RESOLUCION No.

POR MEDIO DEL CUAL SE MODIFICA UN PERMISO DE EMISIONES ATMOSFÉRICAS Y SE ADOPTAN OTRAS DISPOSICIONES

Que mediante Resolución N° 112-1914 del 12 de mayo del 2014, **SE RENOVÓ Y MODIFICÓ PERMISO DE EMISIONES ATMOSFERICAS** a la sociedad **CEMENTOS ARGOS S.A. -PLANTA RIO CLARO-** con Nit 890.100.251-0, para las fuentes fijas existentes declaradas en el Informe de Emisiones IE-1, exceptuando las fuentes "enfriador homo 1 y 2" por encontrarse vinculadas al convenio de reconversión a tecnologías limpias con la Corporación; y se modificó en el sentido de agregar las modificaciones tecnológicas a las fuentes fijas existentes, y la inclusión de (14) nuevas fuentes fijas.

Imagen 1. Flujograma del proceso de activación térmica de arcillas

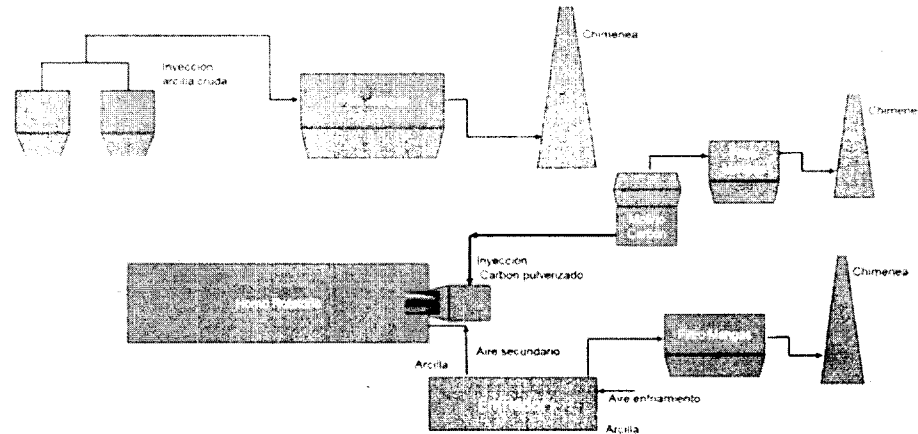
Es importante hacer algunas anotaciones en lo que a los límites de emisión de cada una de las chimeneas mencionadas corresponden:

- Chimenea del horno de arcillas (código IE-1: 20103).
Con el Oficio N° 112-3076 de 19/09/2017, con el cual se presentó la solicitud de modificación de permiso de emisiones; en el anexo 4 "modelo de dispersión" del citado oficio, numeral 4.4.1 (emisiones de fuentes fijas nuevas), se señala que el límite de emisión que aplica para la fuente fija en mención corresponde al artículo 31, tabla 25 de la resolución 909 de 2008, con oxígeno de referencia al 18%.

- Chimenea enfriadora de arcillas (código IE-1: 40182). Le corresponde el límite establecido en la tabla 23, artículo 29 de la resolución 909 de 2008.

- Chimenea molino de carbón (código IE-1: 40178). Le corresponde el límite establecido en la tabla 23, artículo 29 de la resolución 909 de 2008.
